改善箇所説明図

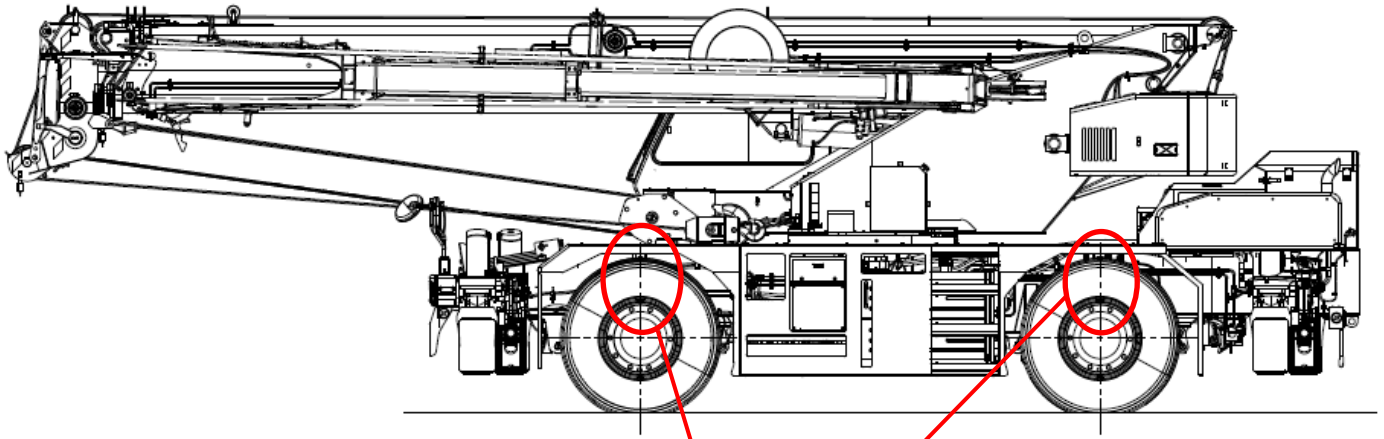
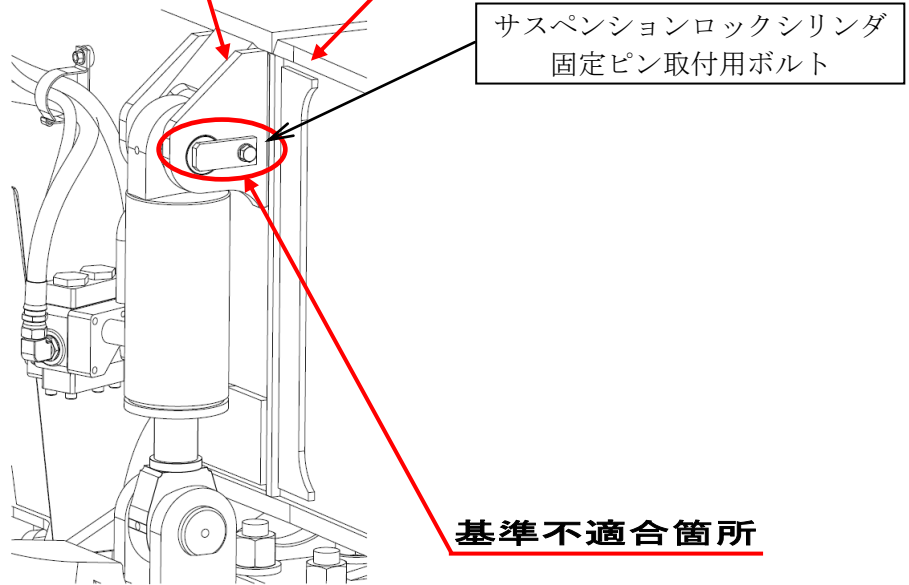
改善前:フランジボルト
(スプリングワッシャ無し)

改善後:座金組み込みボルト
(スプリングワッシャ有り)

サスペンションロックシリンダの固定ピン取付用ボルトの選択が不適切であったため、当該ボルトが緩み、脱落する場合があります。そのため、そのままの状態で使用を続けると、サスペンションロックシリンダ固定ピンが抜けることにより、サスペンションロックシリンダに接続している油圧ホースが損傷し、最悪の場合、油が漏れてステアリング操舵が不能になるおそれがある。

全車両、サスペンションロックシリンダ固定ピン取付用ボルトを、座金組み込みボルト(スプリングワッシャ有り)に交換する。
